1.1 CONCEPTO TÉCNICO No. CT:	**CT-7453**
1.2 ÁREA:	Análisis y Mitigación del Riesgo
1.3 COORDINACIÓN:	Estudios y Conceptos Técnico
1.4 REFERENCIA CRUZADA RADICADO FOPAE:	2014ER5428
1.5 RESPUESTA OFICIAL No.	RO-70900

2.1 SOLICITANTE:	Arq. Jesús Alberto Valverde Tello
2.2 PROYECTO:	Vivienda Multifamiliar (*)
2.3 LOCALIDAD:	11. Suba
2.4 UPZ:	23. Casa Blanca Suba
2.5 BARRIO O SECTOR CATASTRAL:	Casa Blanca I
2.6 DIRECCIÓN:	Transversal 79A # 146A-28 (*)
2.7 CHIP:	AAA0132ETDE (*)
2.8 MANZANA CATASTRAL:	08
2.9 PREDIO CATASTRAL:	16
2.10 ÁREA (Ha):	0.00887 (*)
2.11 FECHA DE VISITA:	Mayo 20 de 2014

Figura 1. Localización del proyecto ubicado en el predio de la Transversal 79A # 146A-28 en el Plano Normativo de Amenaza por Remoción en Masa del POT (Decreto 364 de 2013), el cual se encuentra en Amenaza Media y Alta.

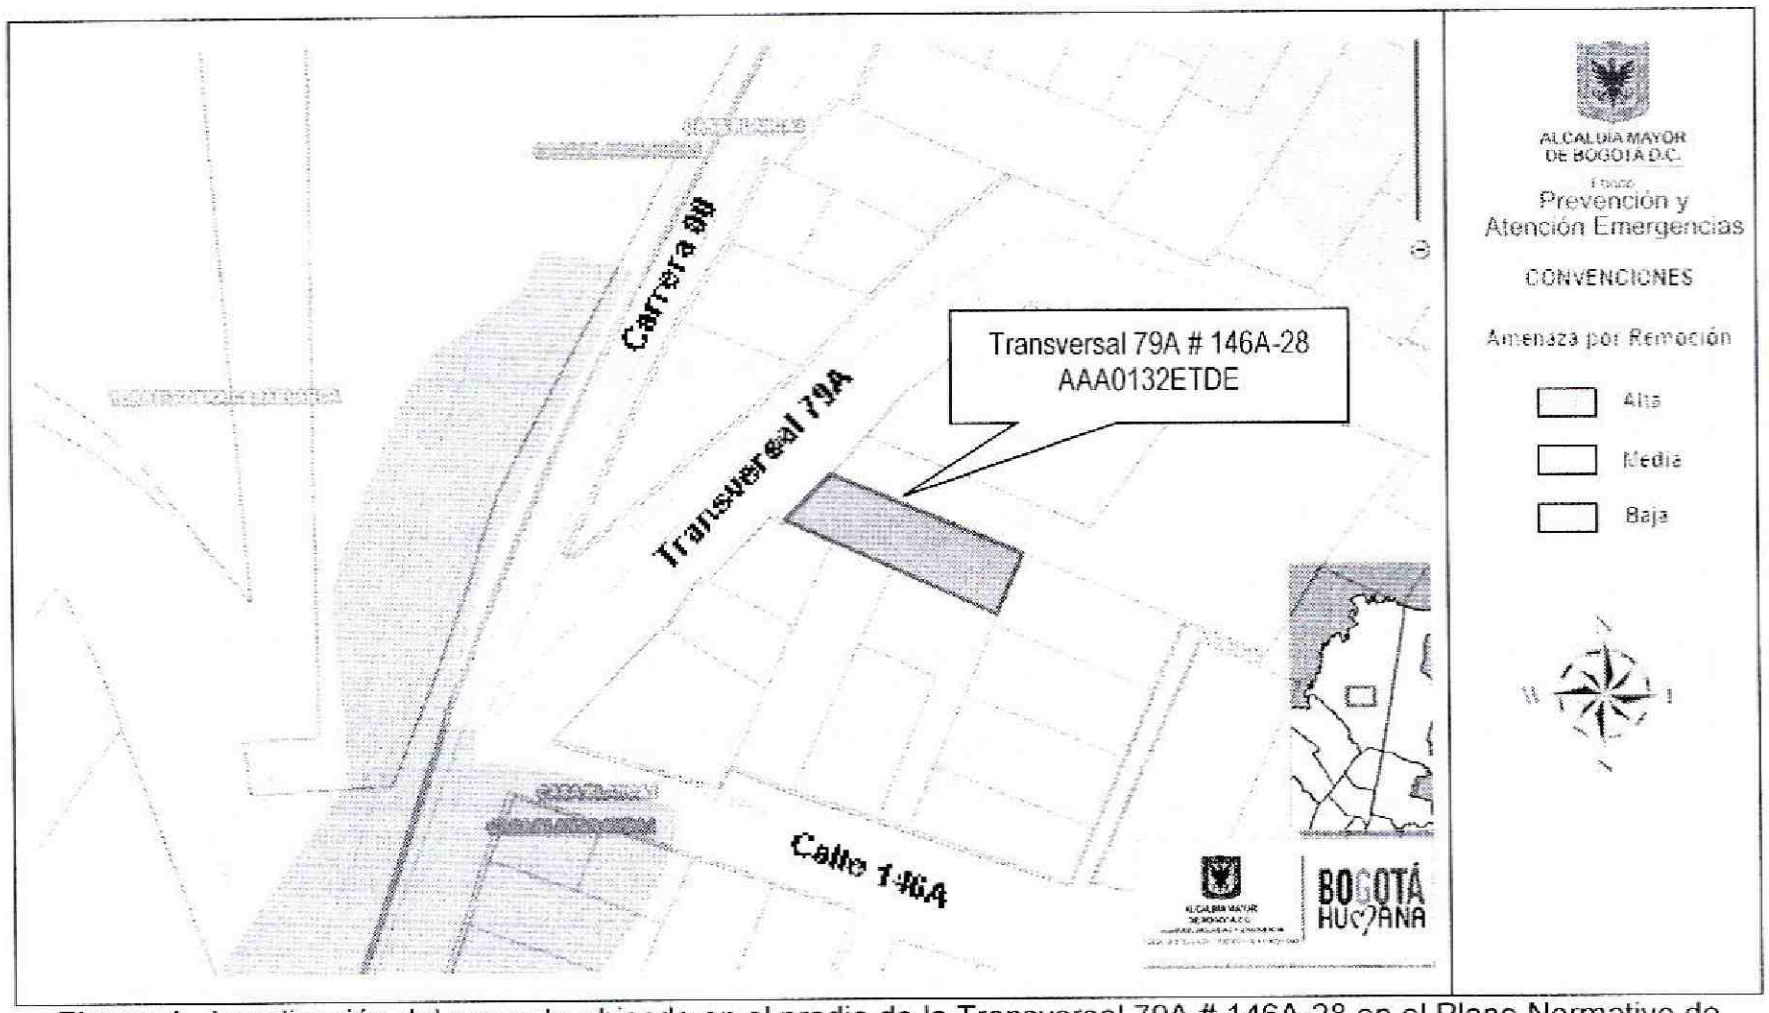
predio de la Transversal 79A # 146A-28, Localidad de Suba, se encuentra en una zona de Amenaza Media por procesos de remoción en masa (Figura 1)

Foto 1. Vista del sector donde se localiza el proyecto de la Transversal 79A # 146A-28, Localidad de Suba.

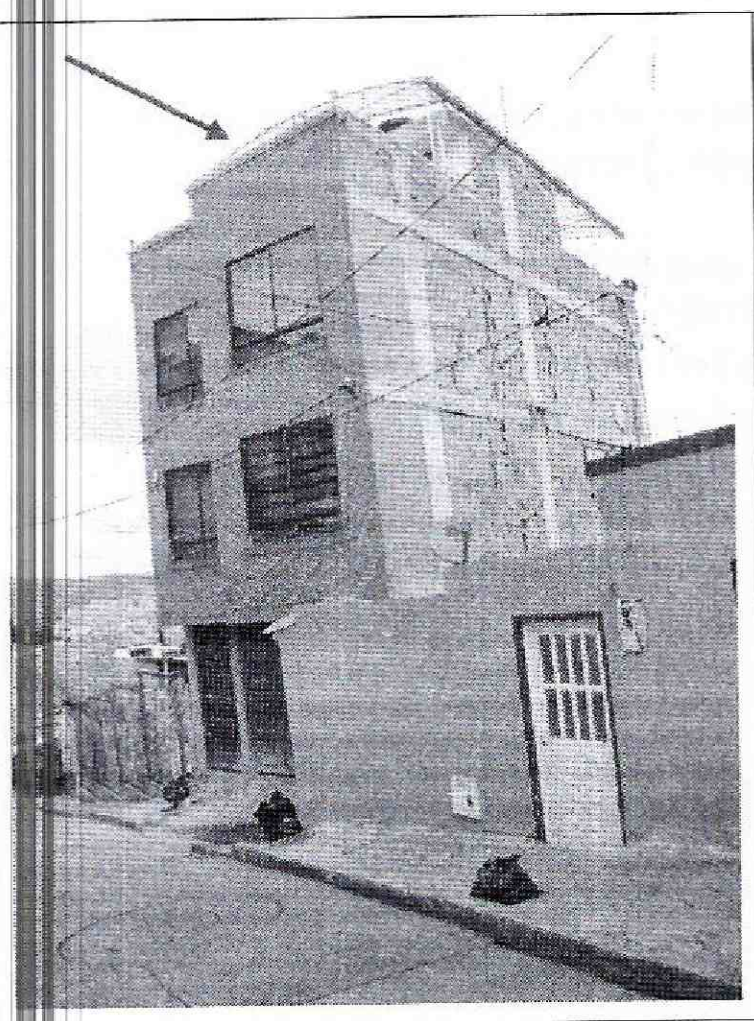
La zona de interés cuenta con un uso de suelo urbano, que corresponde a un sector consolidado con densidad de construcción alta principalmente residencial, en un terreno con pendiente media, contando con vías principales pavimentadas y sistemas de recolección de aguas lluvias y aguas residuales. En el sector se encuentran edificaciones hasta de cuatro (4) niveles de altura, las cuales cuentan con varios sistemas estructurales entre los que se destacan mampostería parcialmente confinada y mampostería simple, en el momento de la verificación técnica adelantada, las edificaciones de la zona no evidenciaban daños o patologías que permitan identificar o definir la presencia de procesos de remoción en masa activos en el área del proyecto (Fotografía 1 y 2).

Con base en la inspección visual realizada al momento de la visita técnica, se identificó que sobre el predio de la Transversal 79A # 146A-28, Localidad de Suba, se emplaza una construcción de cuatro (4) nivel, concebida bajo un sistema estructural de pórticos en concreto; edificación que tampoco refleja afectaciones por procesos de remoción en masa de carácter local y/o general, ya que no se encontraron evidencias de ellos en la zona de influencia del proyecto. A pesar de lo anterior, se advierte que cualquier intervención que se realice, debe tener en cuenta la presencia de la infraestructura aledaña, por lo que el responsable del proyecto debe garantizar en todo momento la estabilidad general del lote y su entorno, lo anterior enmarcado en el Artículo 32 del Decreto Distrital 172 de 2014 y de conformidad con el Artículo 42 de la Ley 1523 de 2012.

Es importante destacar que la edificación encontrada en el predio de la Transversal 79A # 146A-28, Localidad de Suba, se ajusta a la descripción del proyecto a desarrollar (Fotografías 1 y 2), incluida en el formato de solicitud GPR-F-03 enviado por el Arq. Jesús Alberto Valverde Tello; razón por la cual se recuerda lo siguiente:

Finalmente, y considerando que en la visita de campo efectuada al predio de la Transversal 79A # 146A-28,, se encontró una edificación que se ajusta a la descripción del proyecto a desarrollar, incluida en el formato de solicitud GPR-F-03 enviado por el Arq. Jesús Alberto Valverde Tello; se recomienda a la Alcaldía Local de Suba, verificar si se ha cometido alguna infracción urbanística para que si es el caso, se adelanten las acciones pertinentes dentro de su competencia como encargada del control urbanístico en su localidad.
